con la presente si inviano le Osservazioni contro il Progetto di un impianto eolico codice

procedura ID_VIP/ID_MATTIM: 12691 denominato "PITIGLIANO" ubicato nei comuni di Pitigliano (GR)

Modulo per la presentazione delle osservazioni per i piani/programmi/progetti sottoposti a procedimenti di valutazione ambientale di competenza statale

TESTO DELLE OSSERVAZIONI

Immagine 1. Vincoli ex art. 136 del CBC dal PIT della Regione Toscana e zona approssimativa dove è progettato l'impianto industriale.

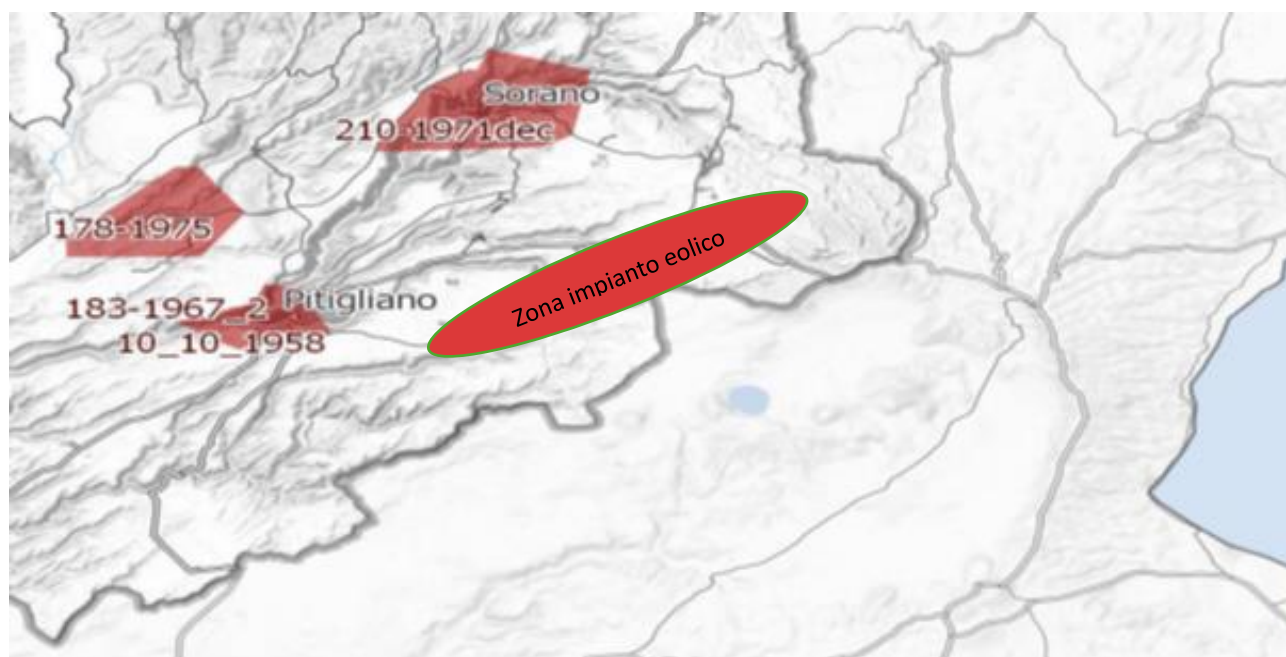
Inoltre, come sostiene la Proponente parte dell'impianto si verrebbe a trovare a 3,5 km dal centro abitato di Sorano. Infatti, tre degli aerogeneratori WTG 08, 09, 10 sono addirittura all'interno delle fasce di rispetto dei 3 km del suo vincolo paesaggistico di notevole interesse pubblico ex art 136 del CBC. Si evidenzia che così si crea

un'ulteriore incompatibilità con la tutela del Paesaggio.

Immagine 3. Cumulo di una parte di impianti eolici, fotovoltaici e geotermici industriali in progettazione ed esistenti intorno all’eolico industriale “Pitigliano”.

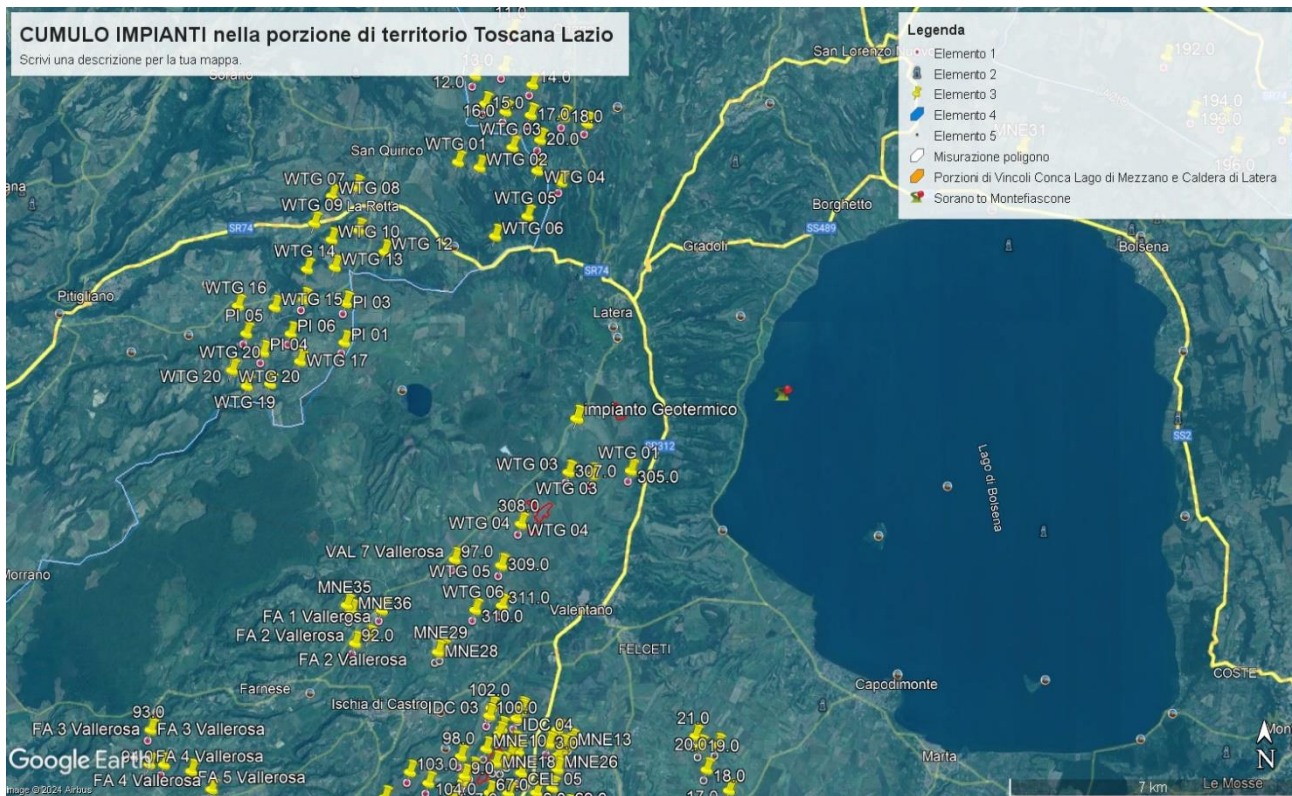
Tornando alle Linee guida nazionali, l’allegato IV dedica il paragrafo 3 agli impatti visivi e quelli sui Beni Culturali, Paesaggistici, Naturalistici e Culturali, dove viene detto che la valutazione dell’impatto visivo dovrà essere effettuata tenendo conto “**degli elementi caratterizzanti e qualificanti il paesaggio, effettuata alle diverse scale di studio (vasta, intermedia e di dettaglio...**”. Le analisi debbono non solo definire l’area di visibilità dell’impianto eolico industriale, **ma anche il modo in cui l’impianto viene percepito all’interno del bacino visivo**. Le analisi visive debbono inoltre tener in opportuna considerazione **gli effetti cumulativi derivanti dalla compresenza di più impianti**”. Nella Relazione Paesaggistica e nello Studio di Impatto Ambientale prodotte dalla proponente come già evidenziato è stato ignorato il vincolo paesaggistico di notevole interesse pubblico ex articolo 136 del Codice dei

Beni Culturali “*Ambito paesaggistico, geologico e geomorfologico dell’orlo della caldera di Latera ...*” Non vengono nemmeno citati gli impianti eolici in progetto al MASE, il “Rempillo” (6 aerogeneratori) e un altro in verifica amministrativa di 14 aerogeneratori e 72, 6 MW. Ad oggi nei territori di Pitigliano, Sorano e in quello limitrofo potenzialmente potrebbero essere insediati 40 aerogeneratori alti 200 metri e larghi 170. Ma la proponente non cita neanche altri impianti che creerebbero il cumulo e quindi maggiore impatto. Infatti, sul territorio della “Città del Tufo” (Sorano e Pitigliano) impatterebbero anche l’impianto eolico “Montarzo” di Onano con 13 aerogeneratori con le dimensioni ricordate, l’altro eolico industriale nel territorio di Valentano con sette aerogeneratori (stesse dimensioni), gli impianti di Farnese con un minieolico di 3 Torri alte 60 metri già installate in località Poggio del Crognolo e l’impianto eolico industriale “Vallerosa” (7 aerogeneratori alti 200 metri e larghi 158 metri) in procedura VIA presso la Regione Lazio. Inoltre, altri impianti del minieolico già presenti a Valentano, Cellere e Piansano e due progetti eolici industriali con le stesse dimensioni (200 m x 170 m) nel Comune di Ischia di Castro. La valutazione del cumulo non prende neanche in considerazione gli impianti industriali di fotovoltaico e agrivoltaico in progetto a Farnese, Valentano, Ischia di Castro, Cellere. L’impianto geotermico in procedura Via al MASE, progettato nella Caldera di Latera. Quindi è stata effettuata una valutazione del potenziale impatto cumulativo non veritiera a dispetto di quanto affermato dalla proponente che sostiene di aver preso in considerazione uno spazio di 10 km intorno al suo impianto per gli impatti che si creerebbero.

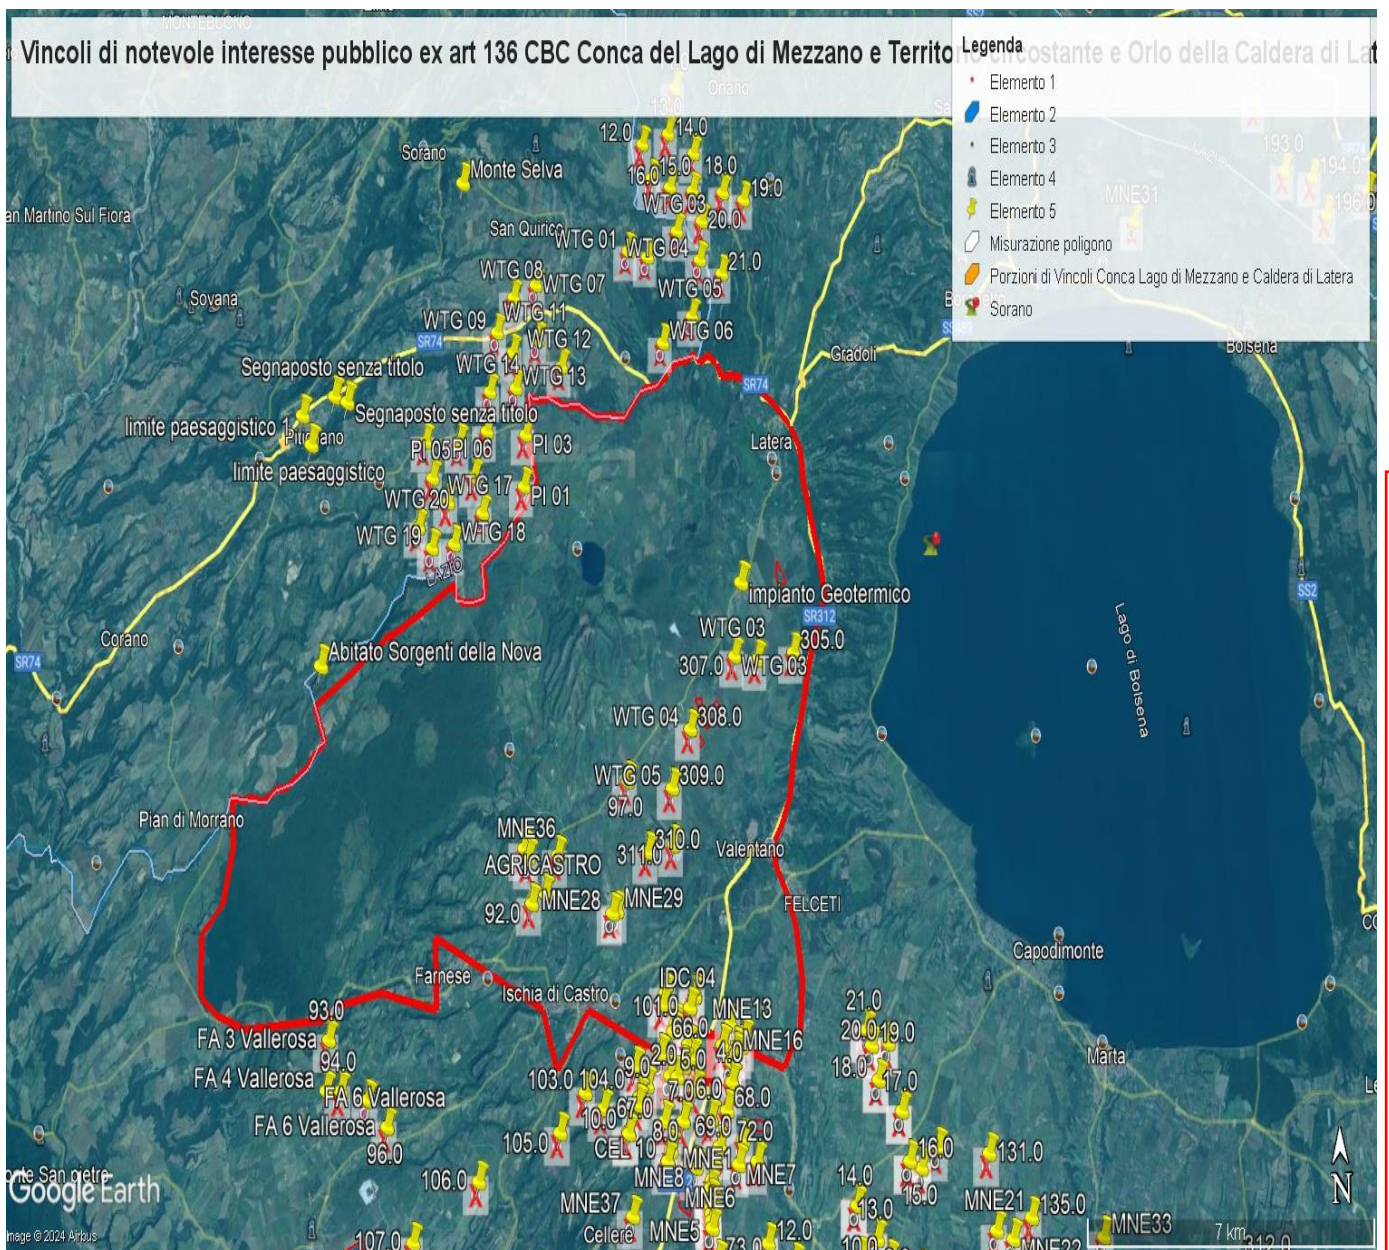
e schiantandosi cadrebbe direttamente sulla strada regionale e un'altra la WGT 09 a 235 metri dalla stessa facilmente raggiungibile dai pezzi creati in un eventuale schianto e anche la WGT 08 a 310 metri sempre in zona di relativo pericolo. Le pale WGT 10, 12 e 13 si trovano invece a 60 – 70 metri da una strada sterrata che collega abitazioni e strutture agricole mentre la WGT 14 a poco più di 200 metri. La pala WTG 16 si trova a 320 metri dalla Strada Provinciale Pantano ed a soli 100 da una strada sterrata che collega abitazioni e strutture agricole. La WTG 20 si trova a soli 160 metri da una strada sterrata che collega due Agriturismi. Anche queste costituisce un pericolo per l'incolumità delle persone e degli animali in caso di schianto o di rottura di parti dell'aerogeneratore. E' noto che possono verificarsi rotture della lama in rotazione o di pezzi della stessa e a volte anche crolli dell'intero aerogeneratore o spezzamento (meglio *rottura*) della torre a causa di incendi o eventi atmosferici estremi sempre più frequenti anche nei nostri territori. Uno dei principali eventi che comporta la rottura della lama è rappresentato dalla fulminazione atmosferica anche se le lame sono idoneamente protette contro questi fenomeni mediante ricettori metallici disposti alle estremità delle lame ed idoneamente collegati a terra. Nel caso di rottura accidentale di un elemento rotante a seguito di distacco, attraverso le leggi della balistica classica è possibile determinare le probabili traiettorie dell'elemento. Infatti, nota la velocità di rotazione e le caratteristiche geometriche, si può procedere all'applicazione delle leggi della fisica per giungere ad una stima esatta delle traiettorie. Purtroppo, la stima è chiaramente semplificata vista la complessità del problema e le molte variabili che entrano nel calcolo, soprattutto per ciò che riguarda le azioni aerodinamiche di portanza, resistenza e momento aerodinamico di difficile definizione soprattutto in caso di frammenti irregolari e di geometrie incognite. In letteratura esistono degli studi condotti relativamente a questa specifica tematica. Uno dei riferimenti è rappresentato dallo studio condotto dalla società Vestas Wind System: "Vestas V80 – Blade Trow calculation under normal operationing

conditions (2001)”. Detto studio riporta la stima della traiettoria di una pala eolica in condizioni di normale funzionamento sia per la pala intera che per eventuali frammenti. Lo studio ipotizza che, in assenza di forze aerodinamiche, la massima gittata si ottiene quando la pala si distacca dal rotore con un angolo di 135° azimut, considerando quale unica forza inerziale quella di gravità con approccio quindi conservativo e a vantaggio di sicurezza. Viene quindi calcolato il tempo di volo considerando la velocità verticale iniziale applicata al centro di gravità. Nota la durata di volo e conoscendo le componenti orizzontali e verticali della velocità è possibile definire la traiettoria dell'elemento distaccatosi. Le conclusioni dello studio analitico del fenomeno, **basato su grossolane approssimazioni anche dichiarate**, ha dimostrato che è opportuno evitare la presenza di ricettori sensibili al probabile distacco di organi rotanti nella circonferenza di raggio 85 m dall'asse dell'aerogeneratore. A pag 7 del Documento prodotto dalla proponente “ Relazione gittata” a pag 7 si afferma *“Nella definizione del Layout del Parco di Pitigliano-Sorano in un intorno di ampiezza pari a 212,04 m che rappresenta il valore di gittata reale stimato non ricade nessun punto sensibile”*. Questo valore della gittata massima oltre a non essere assolutamente condivisibile e non realistico in quanto addirittura di poco superiore all'altezza della pala non è neanche veritiero perché abbiamo visto che la S.R 174 maremmana sarebbe interessata dal crollo della pala WGT 07 e altre strade provinciali e secondarie sarebbero interessate dalla vicinanza di altri aerogeneratori sopra meglio individuati.

Infatti, il fenomeno della gittata massima è molto più complesso da stimare analiticamente, per questo si rimanda all'esperienza dei costruttori più esperti i quali indicano detto fenomeno come molto raro con una variabilità di ritrovamenti dei frammenti a distanze molto varie, in relazione ai numerosi fattori che possono condizionare l'evento, l'orografia, la velocità del vento, la direzione, le azioni aerodinamiche di portanza che potrebbero spingere a centinaia di metri frammenti di elementi rotanti, come purtroppo avvenuto già in

IMMAGINE n. 2 Impianto eolico industriale “Pitigliano” e distanze aerogeneratori dai Vincoli della Conca del Lago di Mezzano...

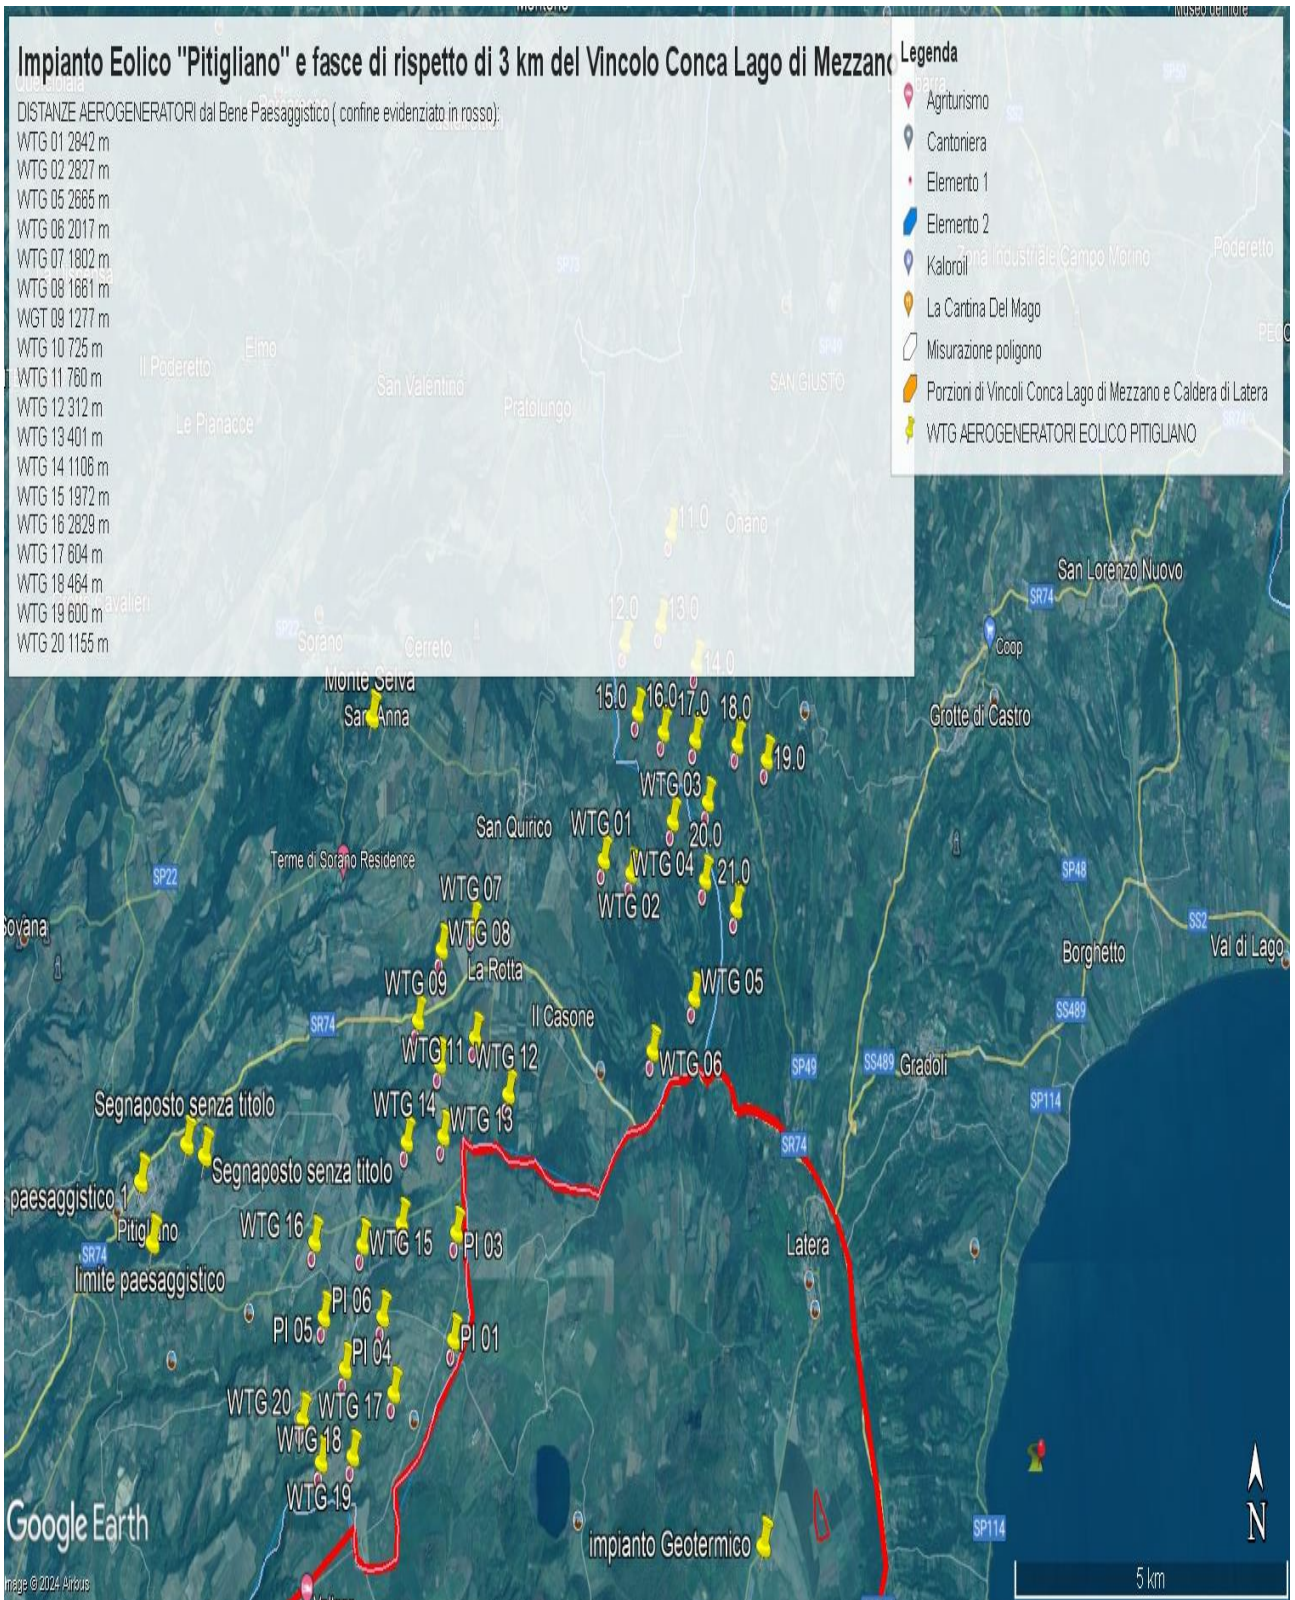
IMMAGINE 1. Confini esterni in rosso dei due vincoli laziali (uniti) della Conca del Lago di Mezzano e territorio circostante (Selva del Lamone) e Orlo della Caldera di Latera ... entrambi di notevole interesse pubblico nelle cui fasce di rispetto di tre chilometri ricadrebbero con distanze diverse gli aerogeneratori dell'impianto eolico industriale " Pitigliano". Si evidenzia anche il cumulo con altri impianti FER (segnaposto gialli) nel Lazio e Toscana (Eolico Rempillo P01, P02 ecc).

IMMAGINE n 5. Mappa eolici elaborata dall'Associazione Amici della Terra. La mappa evidenzia il cumulo degli impianti tra Lazio e Toscana.

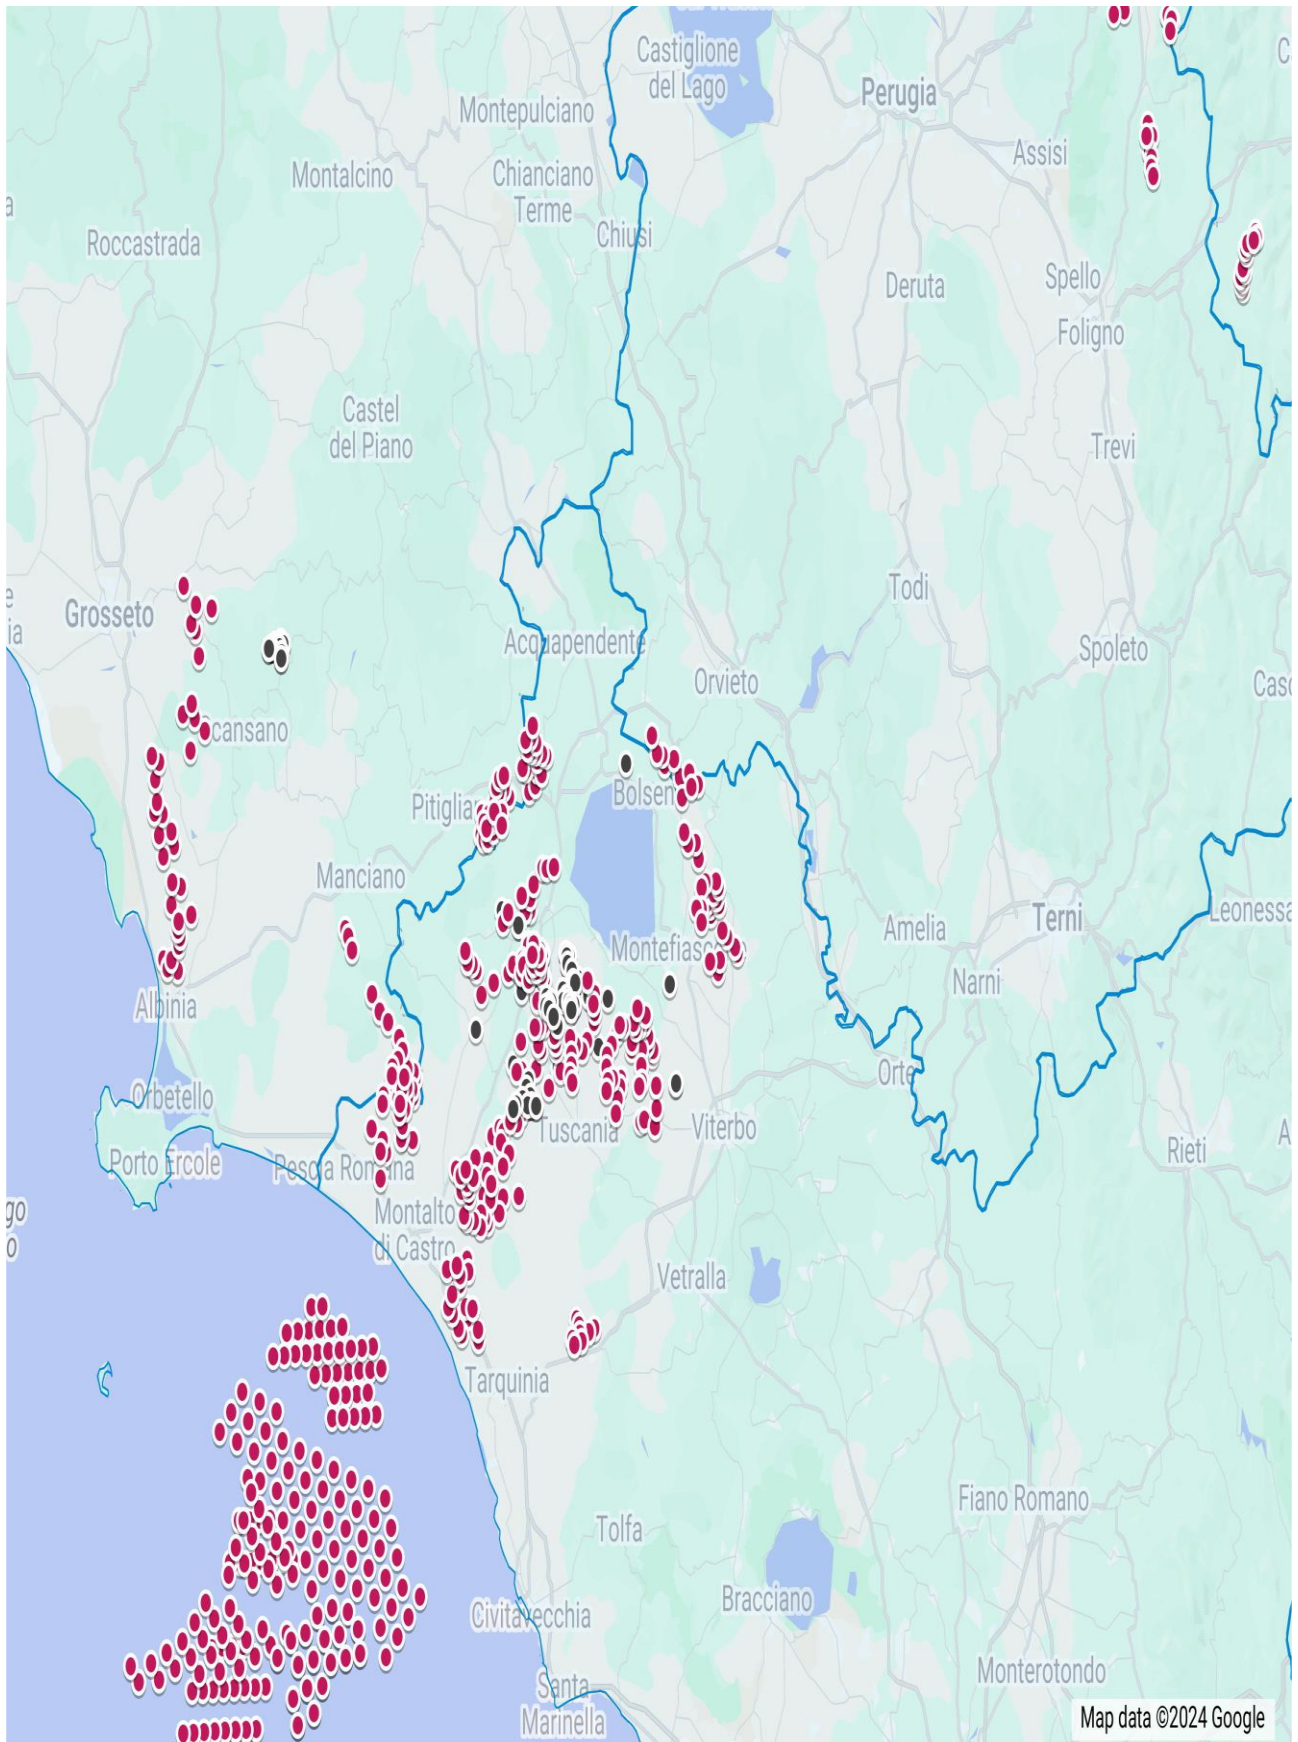
IMMAGINE n. 4 Si evidenzia che i tre aerogeneratori WTG 07, WTG 08 e WTG 09 impattano con il vincolo paesaggistico di notevole interesse pubblico del Centro Storico di Sorano. Il WTG 07 si troverebbe a 2828 m, WTG 08 2504 e WTG 09 2990. Il cavidotto dell'impianto invece impatta in buona parte del Vincolo paesaggistico ex art. 136 del CBC del Centro Storico di Pitigliano.
